弊社製品を、平素から格別のご高配を賜り厚くお礼申し上げます。  
このたび、従来よりご愛用頂いております単相電力調整器「THV-1(45A,60Aタイプ)」が  
UL/cUL認定および密着取付時の温度特性向上(60Aタイプ)のため放熱フィンが変更にな  
りましたのでご案内申し上げます。

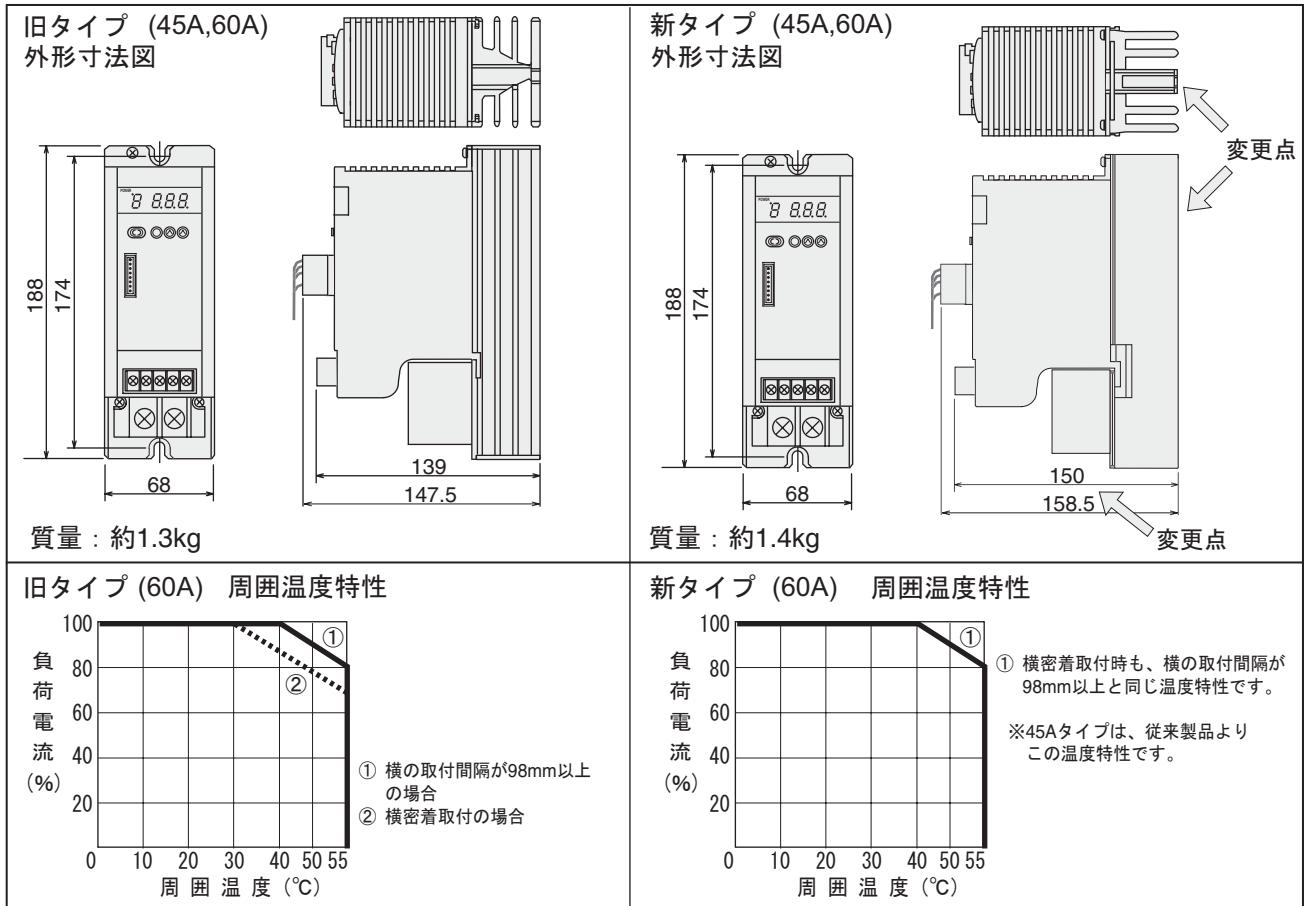
放熱フィンの変更により奥行き寸法が従来品より11mm長くなります。

80A・100Aタイプは、UL/cUL認定でも変更はございません。

※ 20A・30A・80A・100Aタイプの外形寸法・周囲温度特性は、変更はございません。従来製品と同じです。
